NFD発第3346号

核燃料物質使用変更許可申請書の一部補正について

核原料物質、核燃料物質及び原子炉の規制に関する法律第55条第1項の規定に基づき、令和4年3月31日付けNFD発第3338号をもって申請しましたNFDホットラボ施設の核燃料物質使用変更許可申請書を別紙のとおり一部補正いたします。

核燃料物質使用変更許可申請書新旧対照表

図 3-2. 負圧用ボックスの図面

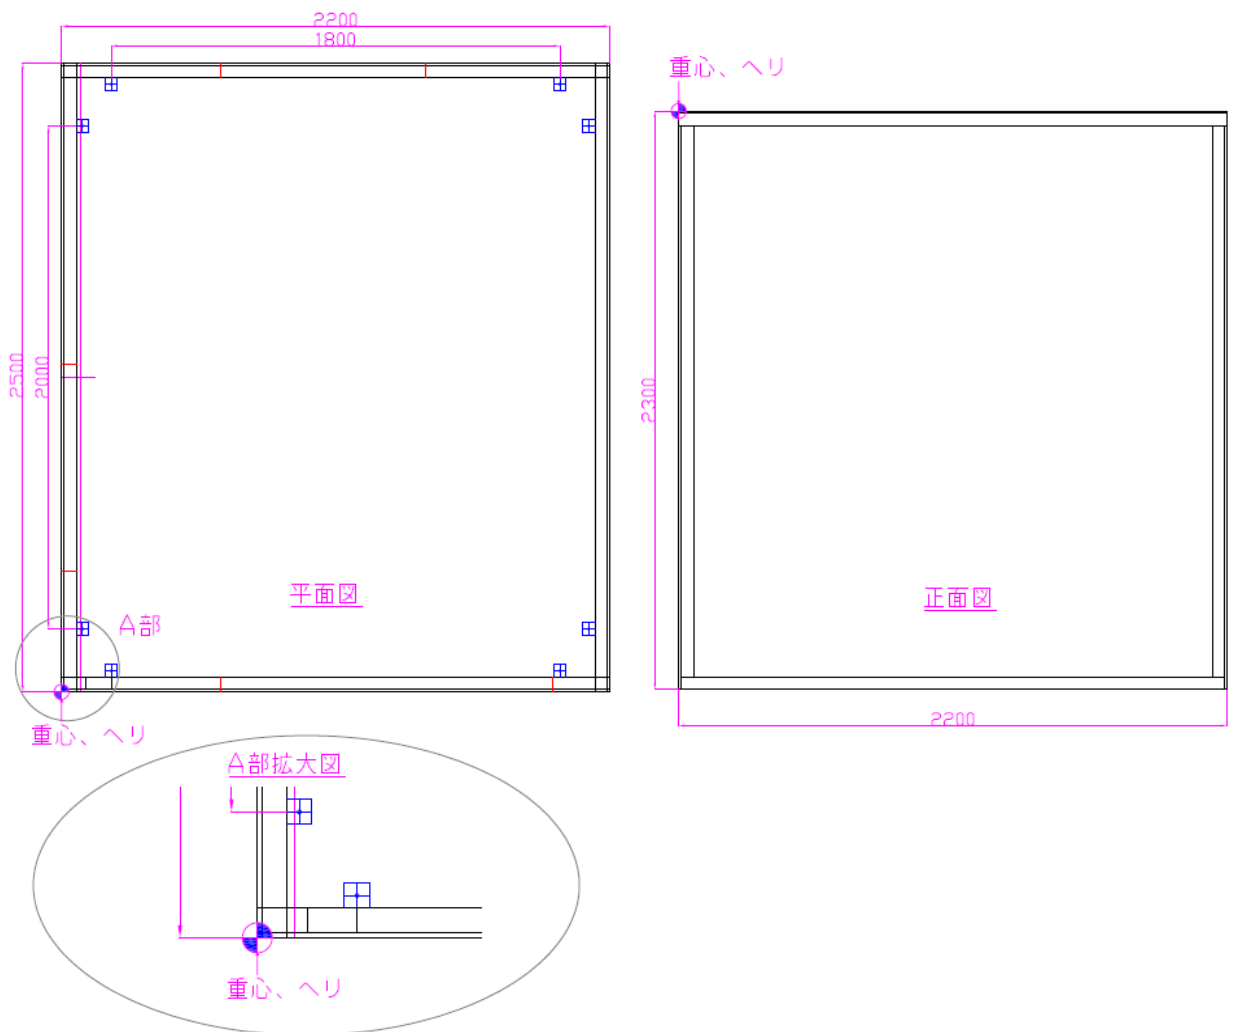
ワイヤ放電加工機は、4本のアジャスターボルト（M16）で支える構造であり、アジャスターボルトに耐震用金具を設置しコンクリート床面にあと施工アンカー及びボルトで固定し、負圧用ボックス内に設置される。負圧用ボックスは、コンクリート床面にあと施工アンカー及びボルトで固定する。本耐震計算書では、地震発生時にワイヤ放電加工機及び負圧用ボックスを固定するボルトに生じるせん断応力及び引張応力とボルトの短期許容せん断応力及び短期許容引張応力との比較によって耐震強度を評価する。ワイヤ放電加工機の図面を図3-1、負圧用ボックスの図面を図3-1に示す。なお、負圧用ボックスの重量は、余裕をもって1.3倍で計算を行った。

図 4-2 変更後のハンマ

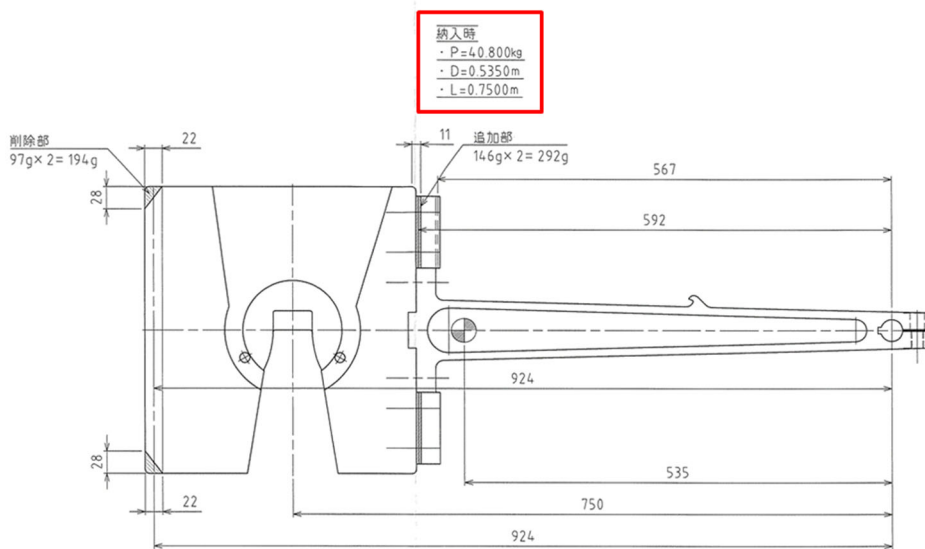
シャルピー衝撃試験装置のハンマの仕様変更に伴い、シャルピー衝撃試験装置の耐震検査を再評価する。シャルピー衝撃試験装置の外形を図 4-1 に、変更後のハンマ仕様を図 4-2 に示す。ハンマの仕様変更により、装置外形寸法等に変更は無いが、装置重量が当初の重量から 0.14 kgf 増加して 943.14 kgf となった。そこで、重量増加後の耐震評価によって地震時に装置が転倒しないことを示す。また、本装置はホトラボ施設鉄セル No. 4 の床面にボルトで設置するため、固定に用いるボルトの強度によって評価する。
